**Pnr. – 13031 VEDR.: SØKNAD OM DISPENSASJON OG ENDRING FOR RAMPE  
DEL AV GNR 23, BNR 1, MELAND KOMMUNE**

Prosjektstyring Vest AS søker på vegne av tiltakshaver, Danielsen Ungdomsskule Frekhaug, om endring for oppført rampe og dispensasjon for avvik fra krav i Tek 10 § 8-6, Gbnr 23/1.

Ref: 14/1793

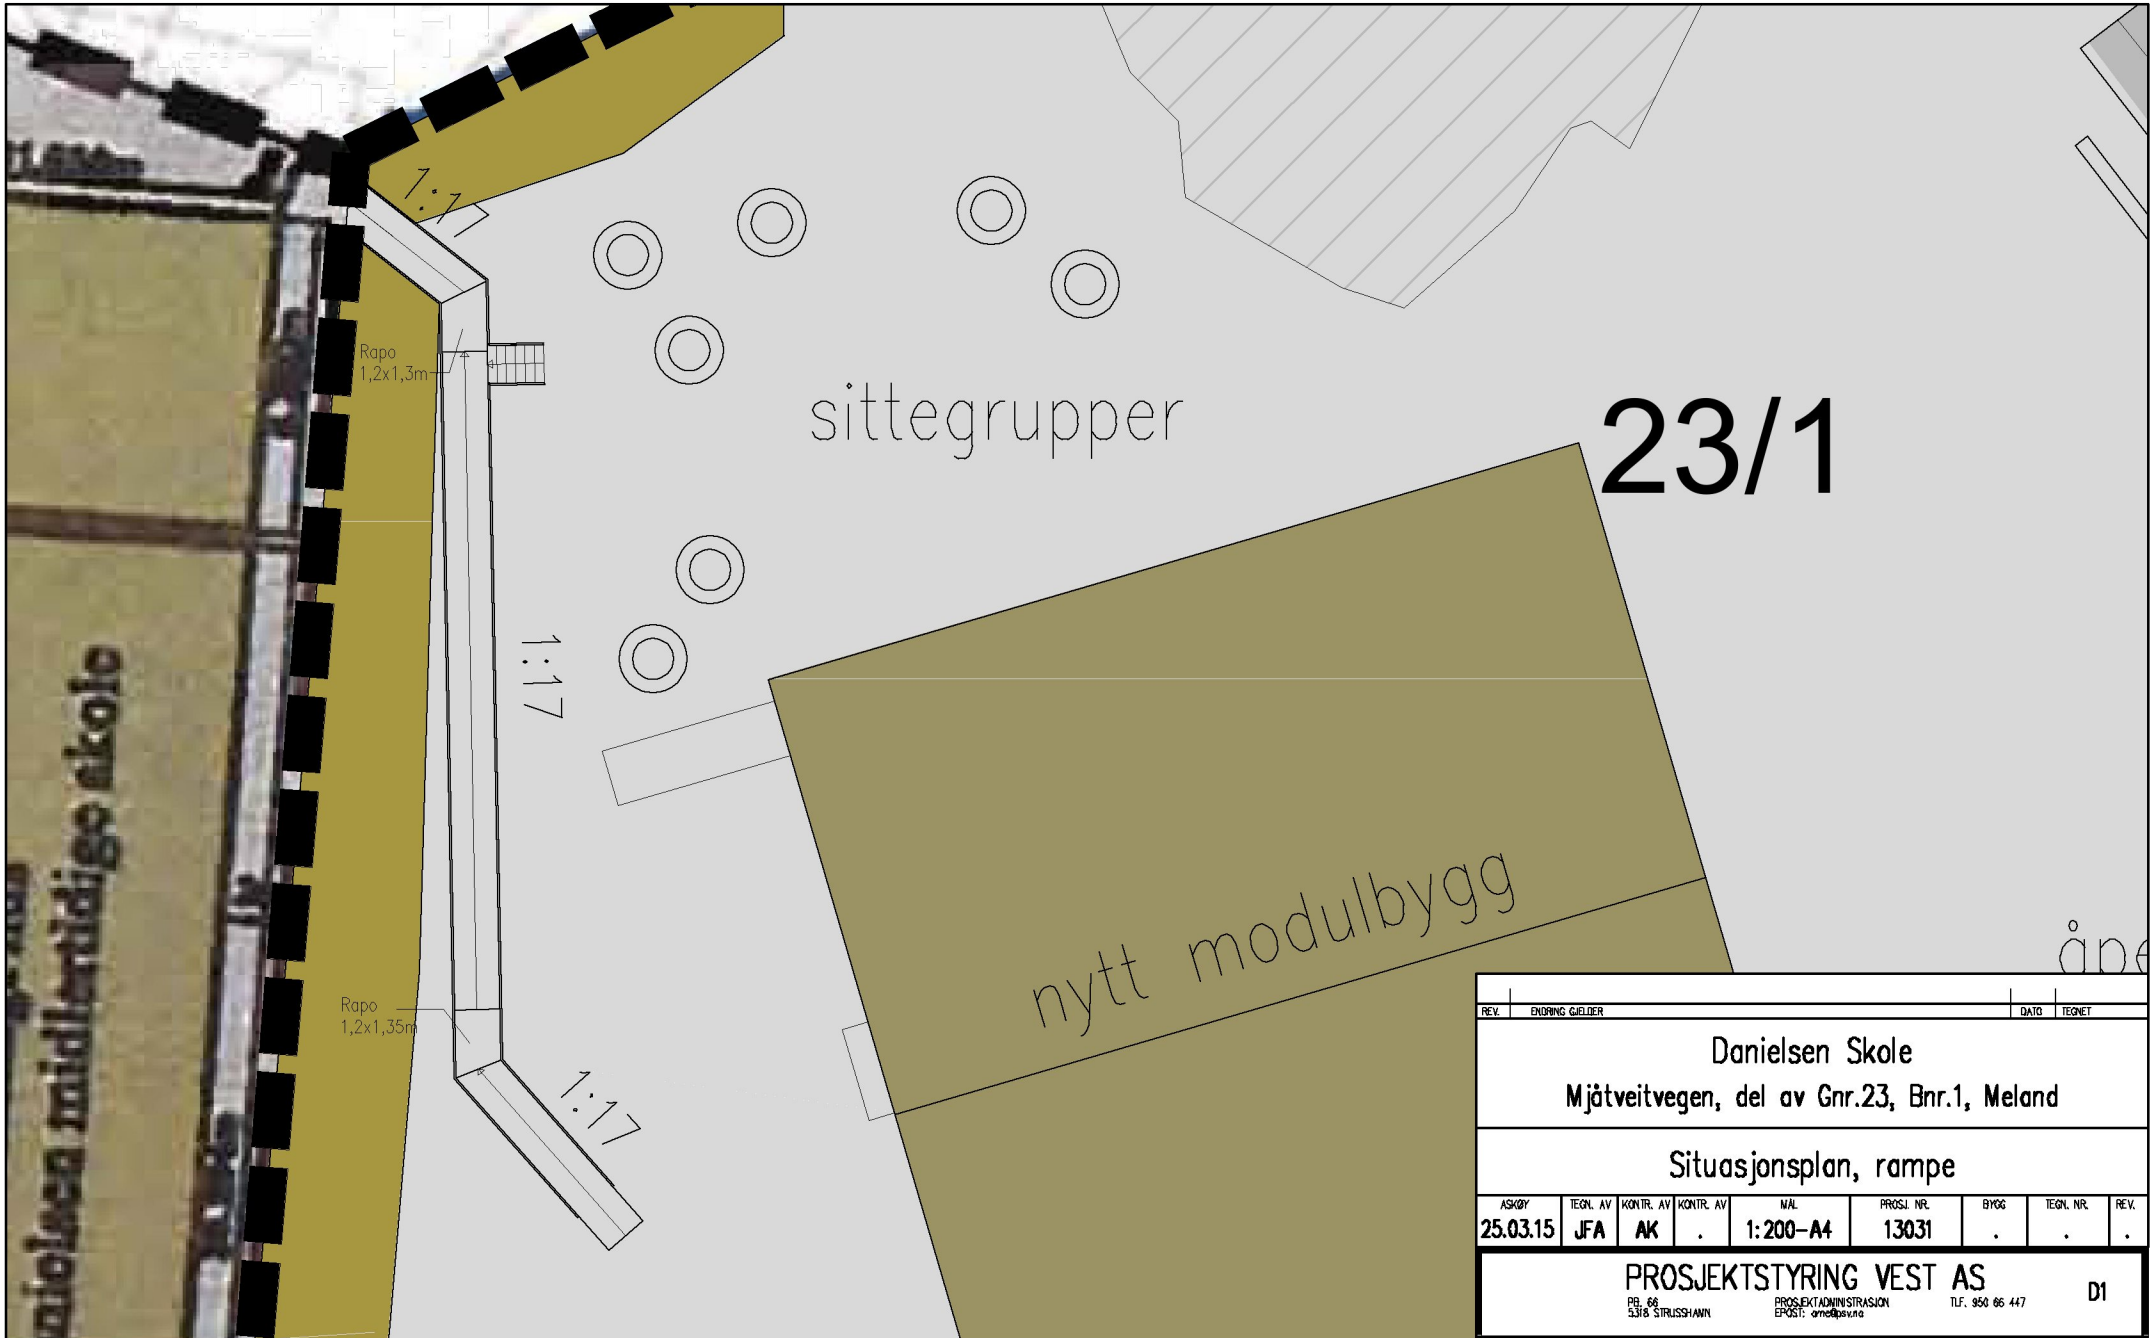
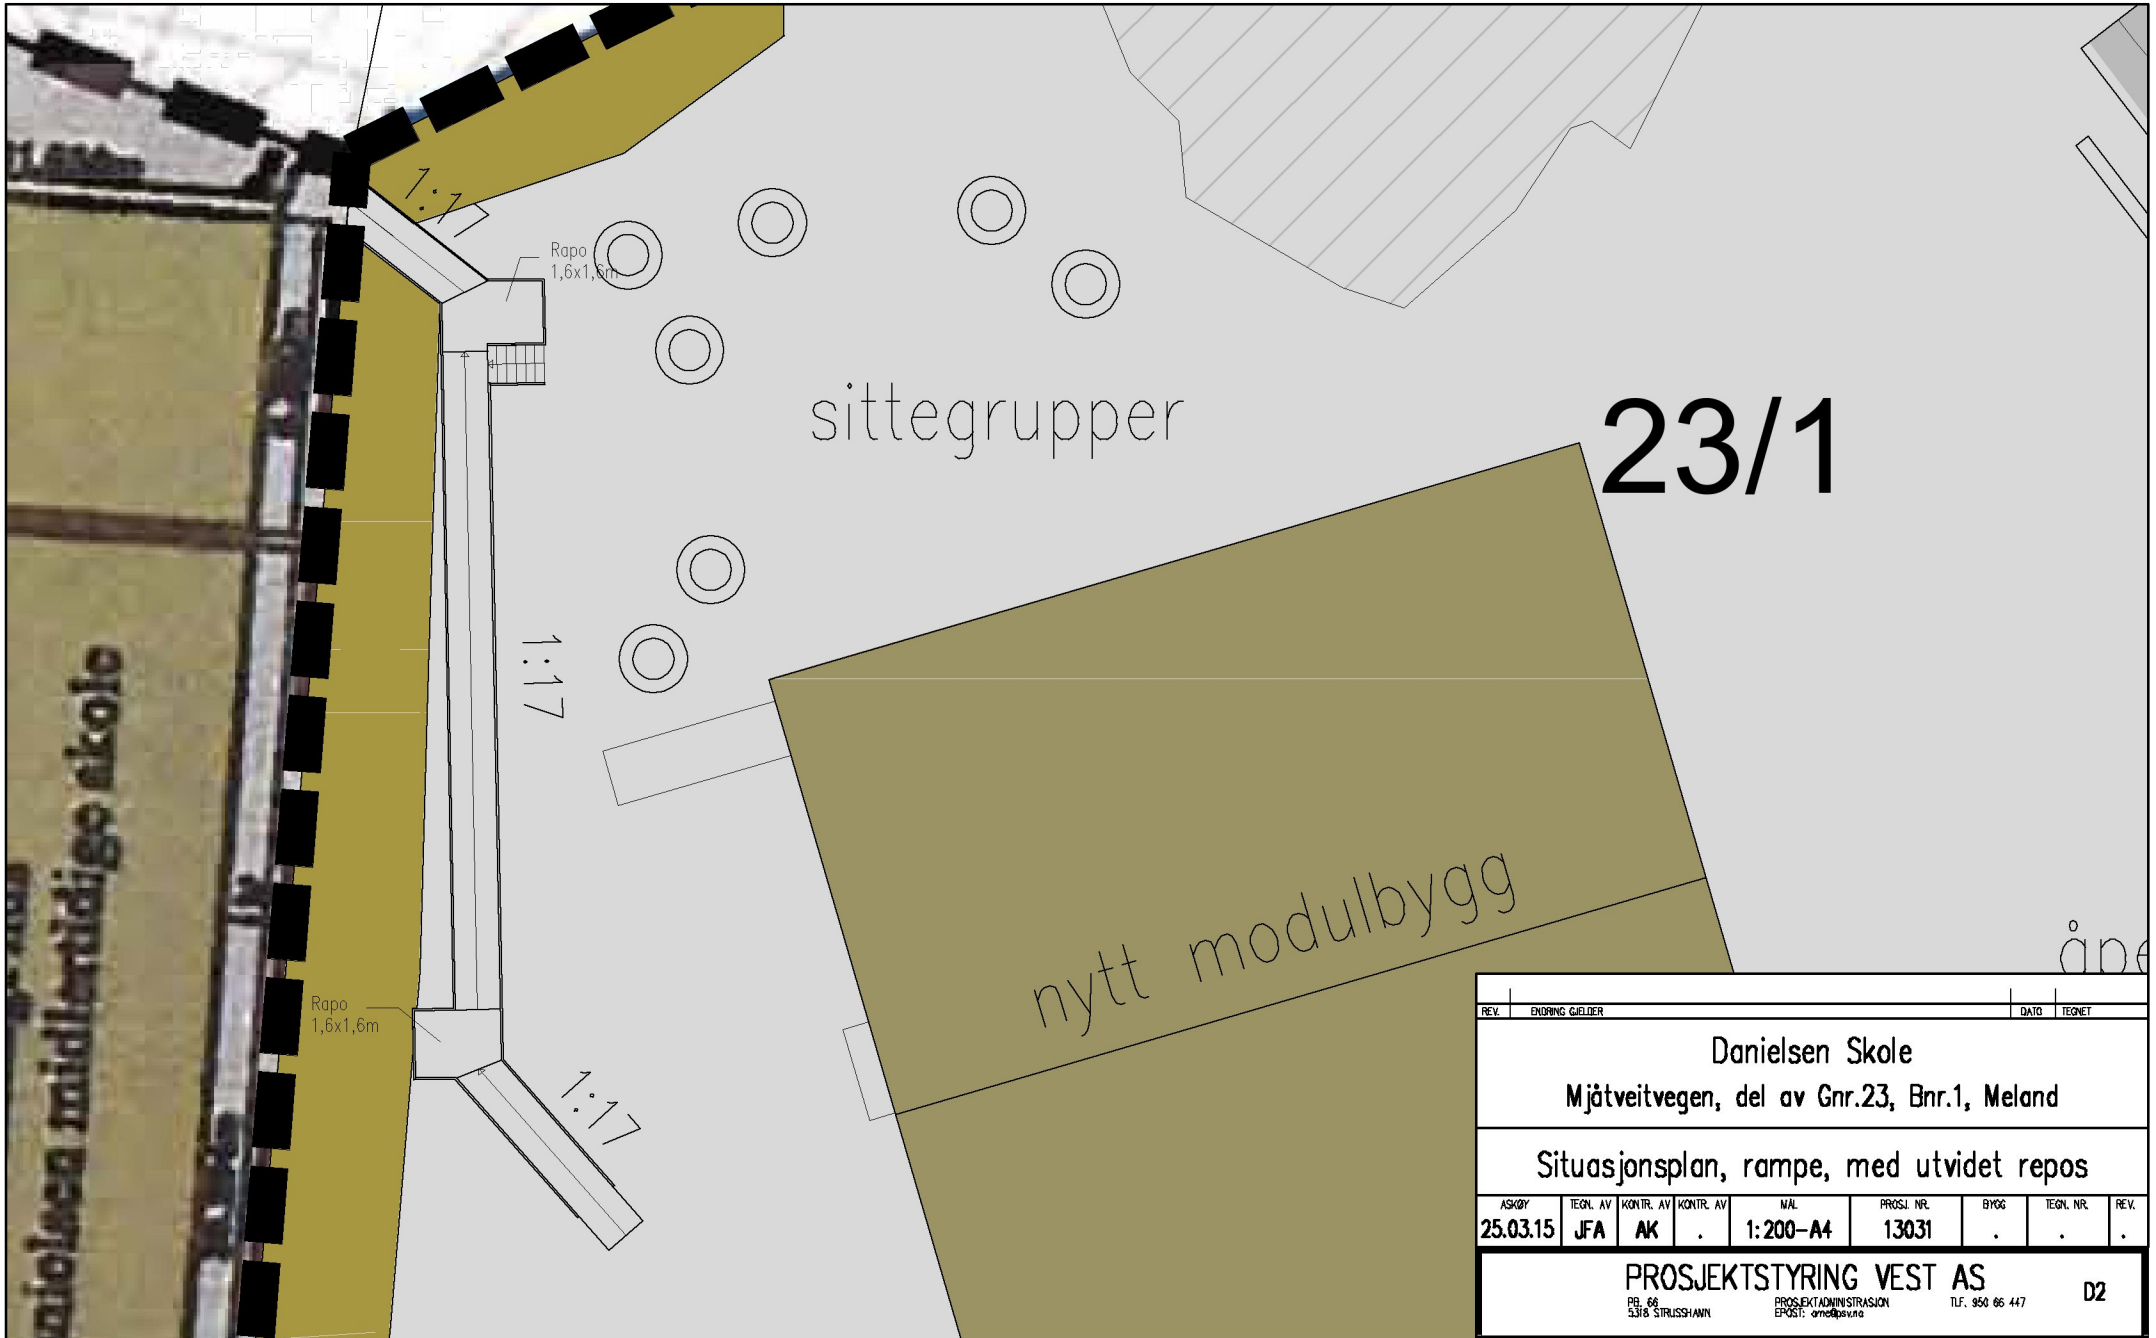
Rampen er ved oppføring endret fra opprinnelige tegninger som tidligere opplyst. Rampen søkes endret ytterligere for å bedre imøtekomme krav i Tek 10.

Eksisterende hvilerepos søkes utvidet iht. vedlegg D2 for å imøtekomme krav om 1,6x1,6m hvilepreos. Jfr. Tek 10 § 8-2

Høydeforskjell fra rampe ned til planert terreng vil og gruses opp og jevnes ut for å gi trinnfri adkomst til rampen.

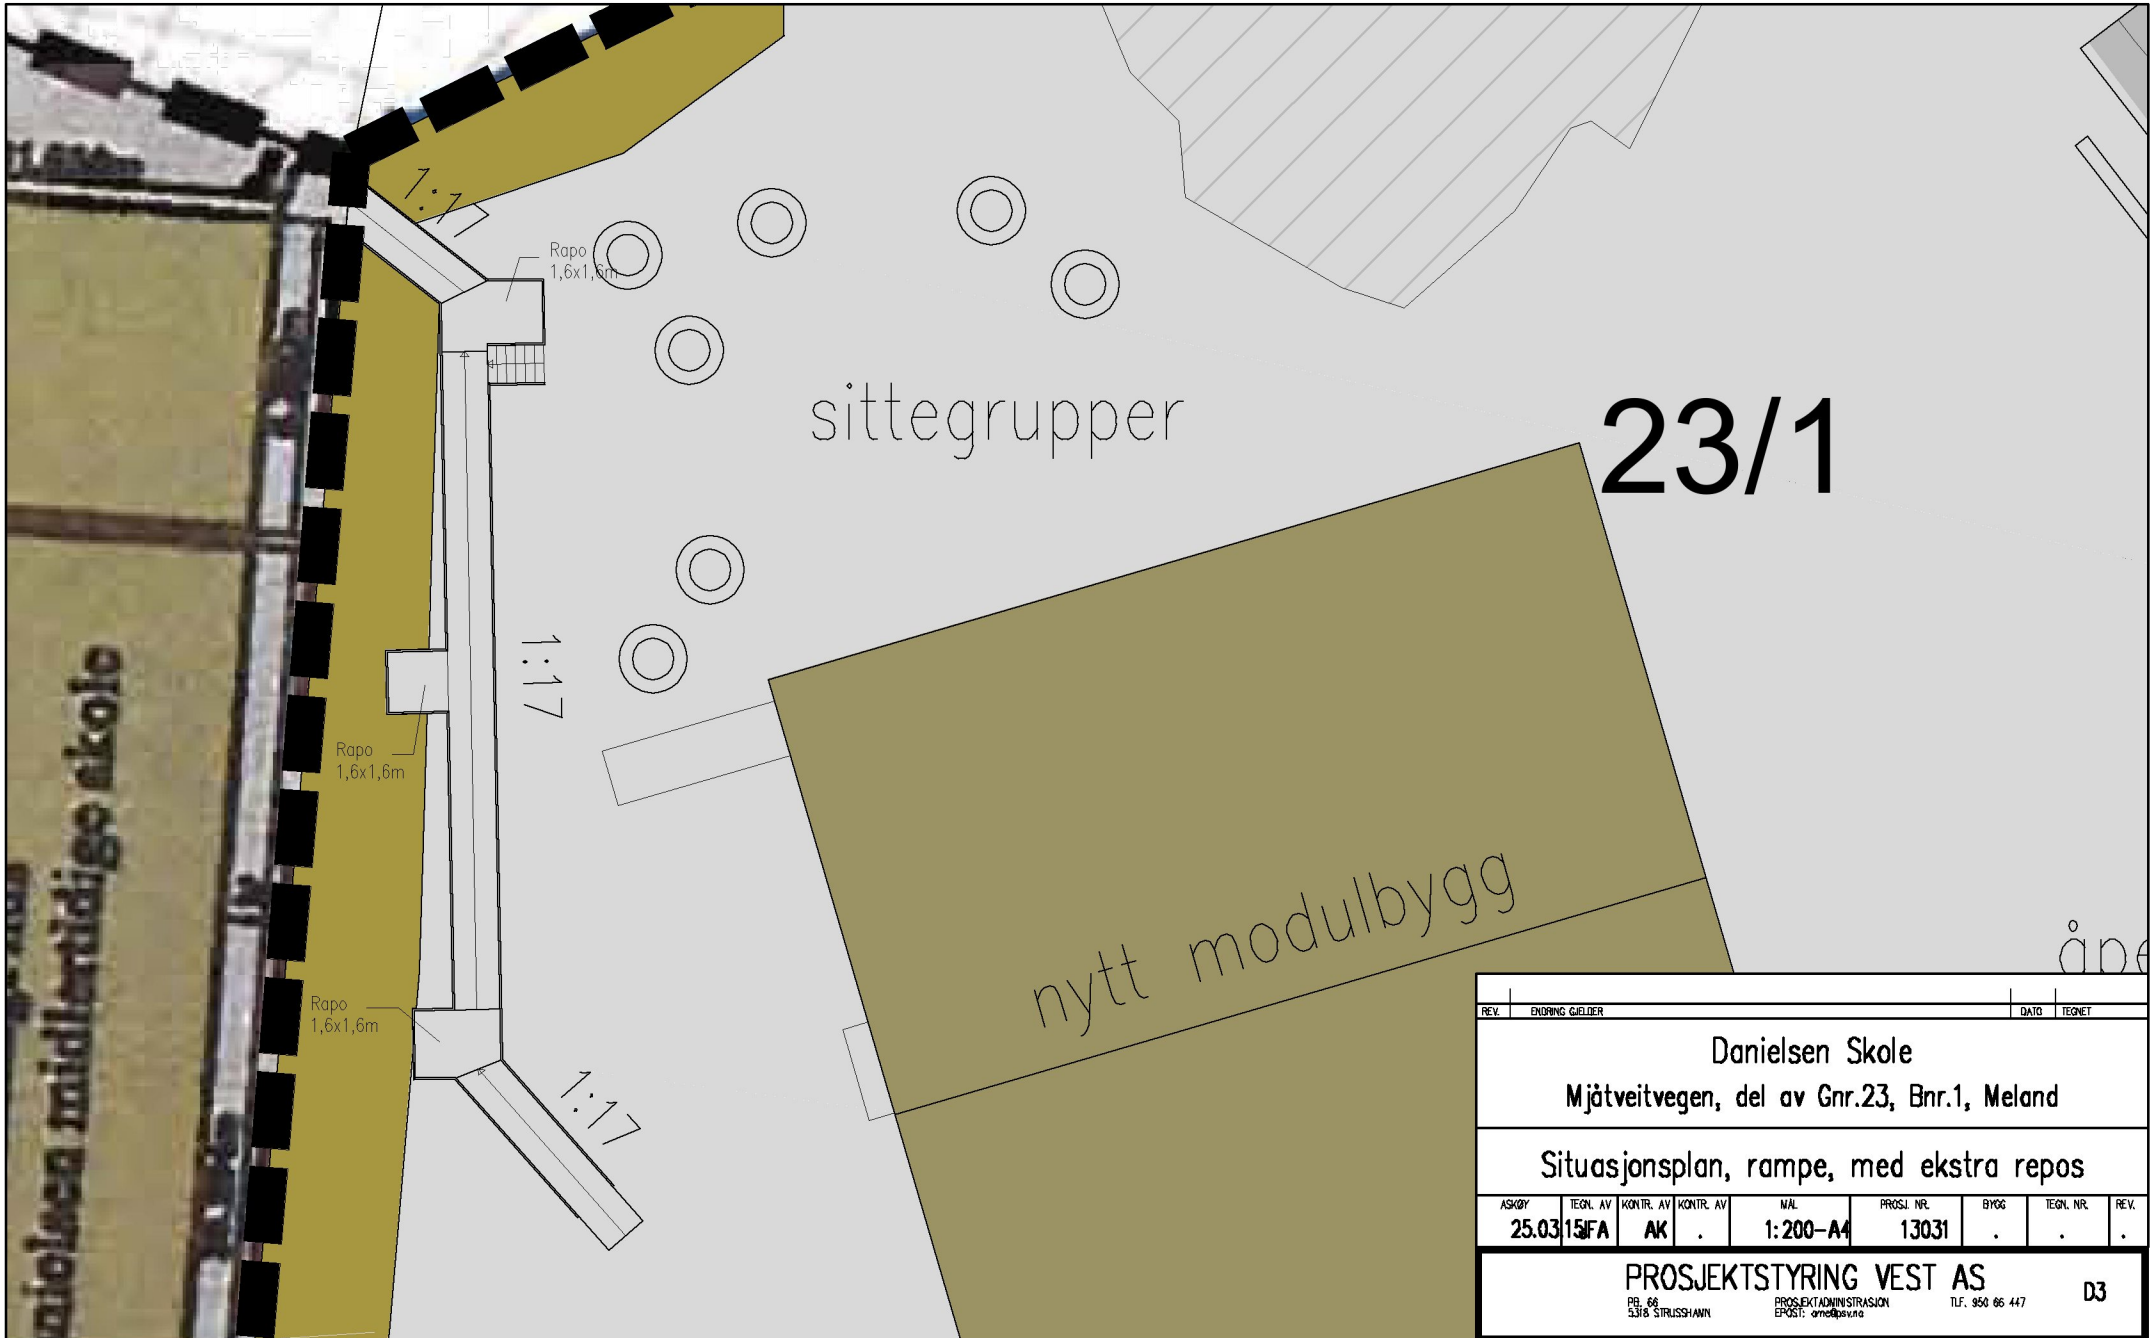
Det kan eventuelt også anlegges et ekstra hvilerepos midt mellom eksisterende repos, som vist i vedlegg D3. Dette gir mulighet til å stanse/møtes med rullestol også mellom de to eksisterende reposene.
